**KOMENDA WOJEWÓDZKA  
PAŃSTWOWEJ STRAŻY POŻARNEJ  
w KRAKOWIE**  
30-134 Kraków, Zarzecze 106

WZP.2370.33.186.2023.ŁB

**WYKONAWCY**  
**uczestnicy postępowania na budowę strażnicy Komendy Powiatowej  
Państwowej Straży Pożarnej w Wadowicach wraz  
z Jednostką Ratowniczo-Gaśniczą**

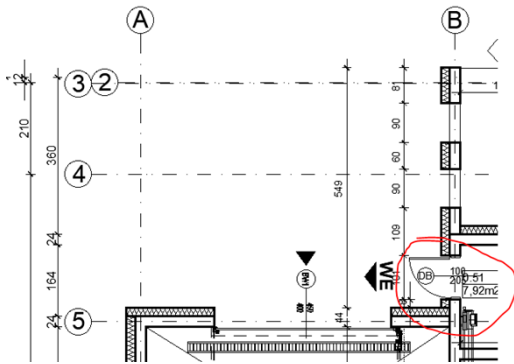
W związku z aktualizacją zestawienia 17\_REV\_1 prosimy o wyjaśnienie - gdzie należy wbudować drugie, z ujętych w zestawieniu drzwi stalowych DB?

Drugie drzwi z ujętych w zestawieniu drzwi stalowych DB należy zabudować w osi B i 4-5.

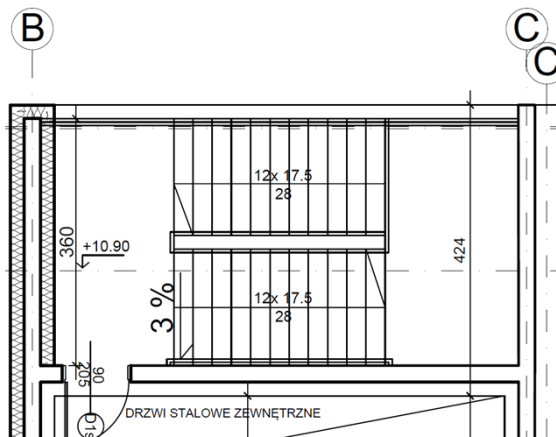
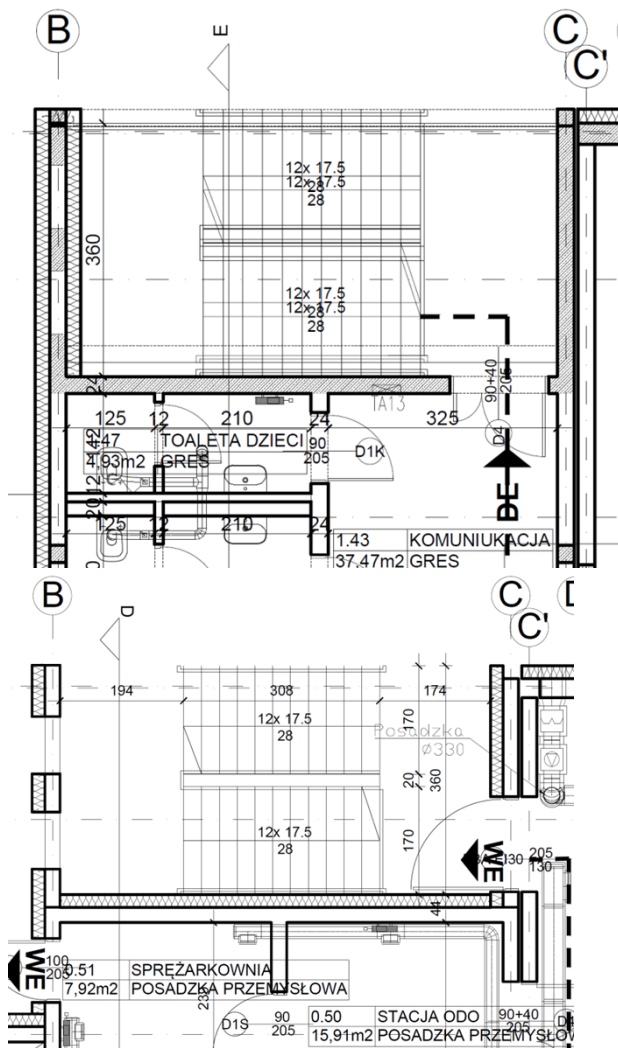
Zgodnie z odpowiedziami Zamawiającego dot. wykończenia elewacji „...klatka schodowa zewnętrzna/wspinalnia – surowy beton wszystkie ściany wspinalni należy wykonać żelbetowe (można wykorzystać prefabrykację), beton należy zabezpieczyć impregnatem...”, natomiast: Rys. RZUT POZIOMU 10.90 M PRZY ZEWN. KLATCE SCHODOWEJ/WSPINALNI (poniżej) – pokazuje ocieplenie na ścianach wspinalni – co jest wiążące?

Każdy rzut w projekcie, przekrój pokazuje ocieplenie w innym miejscu. Zwracamy uwagę, że ściany przylegające do pomieszczeń użytkowych budynku powinny zostać ocieplone.

W załączeniu skorygowane rysunki

WADOWICE\_ARCHITEKTURA\_01\_08\_2023-01 REV1

WADOWICE\_ARCHITEKTURA\_01\_08\_2023-02 REV1
